翔案6B（X線室 推奨寸法）

翔案5から：X線室を推奨寸法 2,300×1,900 に・機械室と水まわりも見直し

中葛西の建物 16,800×5,400（壁芯）／2026.11.04／寸法 mm

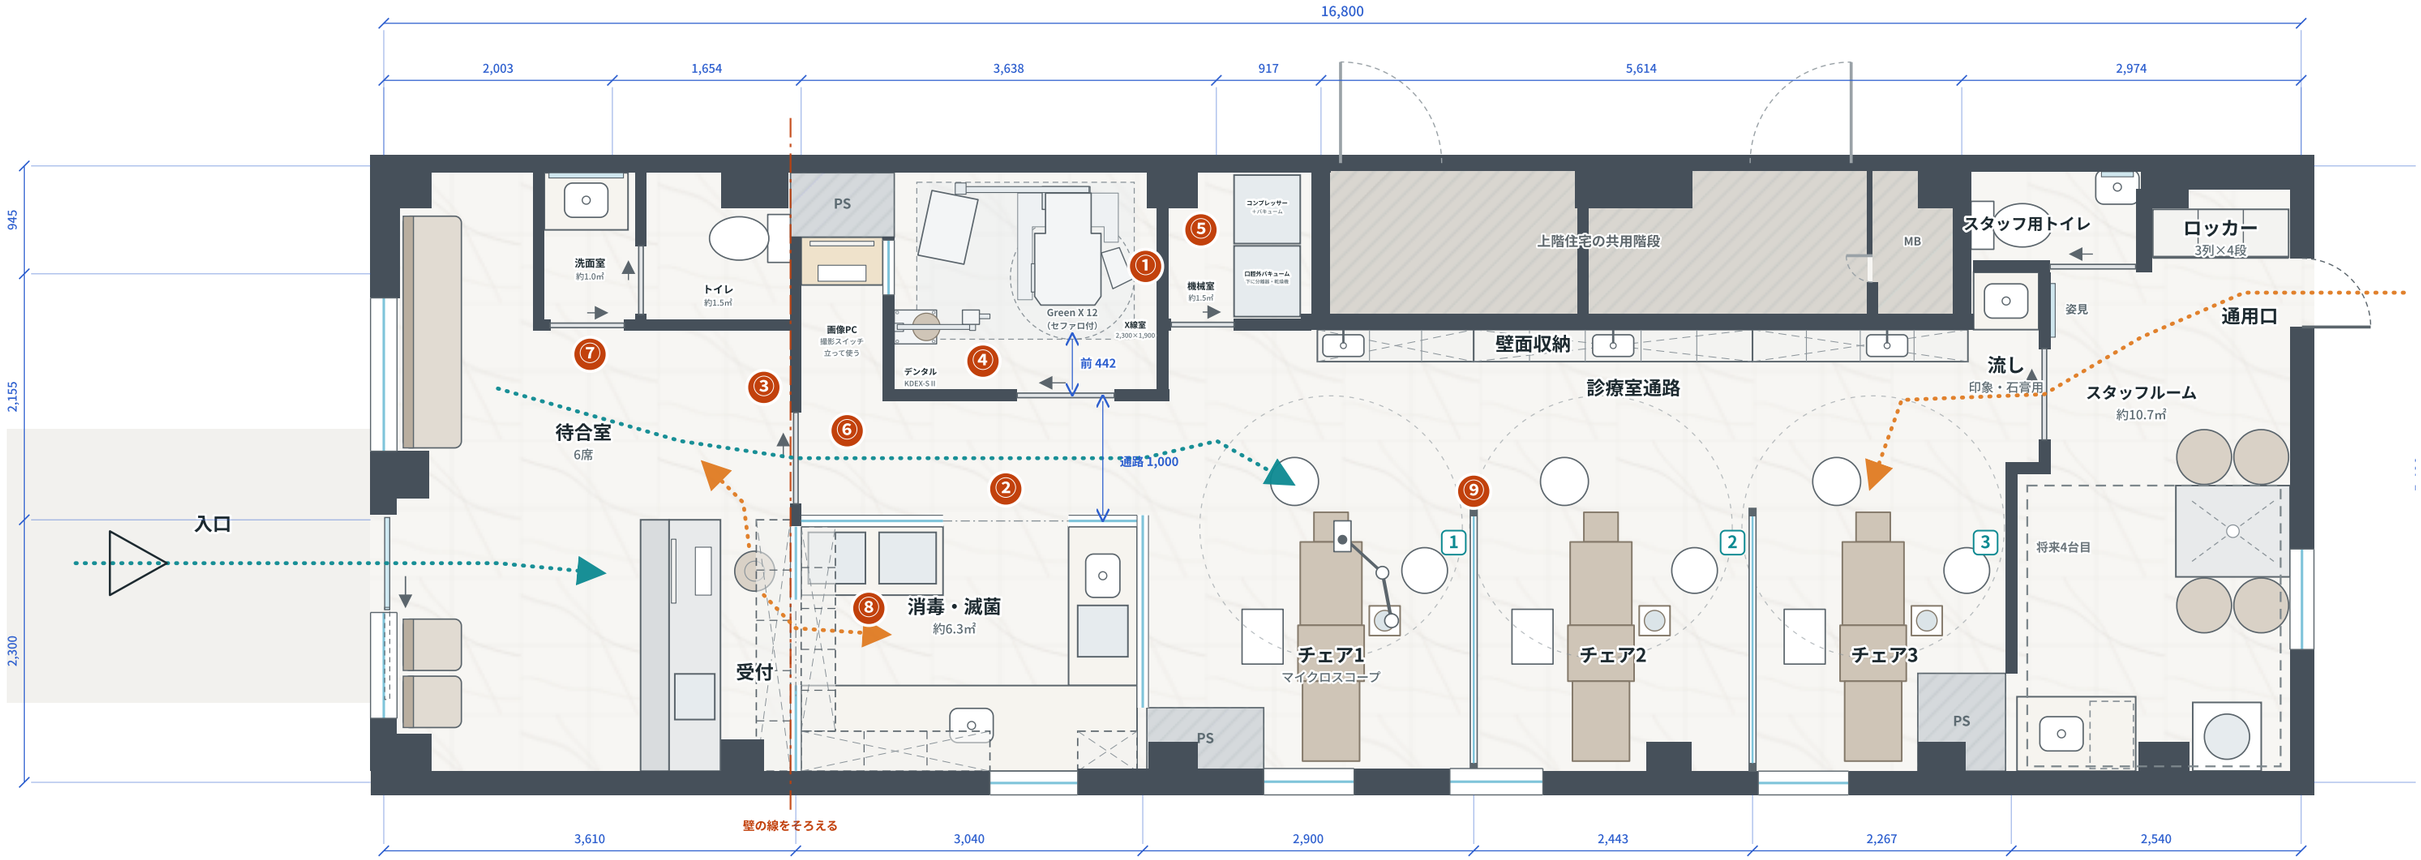
翔案5からの変更点

1. エックス線撮影室の奥行きを1.44m→1.90mに、幅は2.3mに（推奨2,300×1,900・約4.3㎡）。CTはバテック Green X 12（セファロ付・セファロは左）。回る範囲の前から壁まで約44cm
2. 通路の幅1.0mを残すため、消毒・滅菌の前の壁を約0.41m下げた（消毒・滅菌 約7.5㎡→約6.3㎡）
3. 診療室入口も、通路に合わせて約0.56m下へ（幅0.8m）
4. デンタル（KDEX-S II）は背中を左の壁につけ、患者さんは右を向いて座る。廊下側の壁から約40cm離し、頭の左右に約54cmずつあけた。セファロを撮るときはアームをよける
5. 機械室はX線室の右に、縦積みでコンパクトに（約1.5㎡）。コンプレッサーとバキュームを縦に積み、口腔外バキューム本体の台の下に分離器と乾燥機。空いた分で通路の入口を広げた
6. 画像PCと撮影スイッチは元の機械室の右半分（PSの下・約1.0㎡）。イスなしで立って使う（台の高さ約1,000）。扉なしで通路から入る。X線室の確認用の窓もこちらの壁に。トイレから受付までの壁の線をまっすぐにそろえた
7. 患者用トイレは手洗いなし（約1.5㎡・便器はPS側）。洗面台（洗口・手洗い）は個室の洗面室（約1.0㎡）にし、トイレへは洗面室から入る。待合は6席
8. 消毒・滅菌の窓側の作業台を奥行き600→750に。受付からの通り口は約10cm上へずらした（幅0.75mのまま）
9. チェアの間のガラス間仕切りに枠をつけた（ぶつかっても割れにくく）
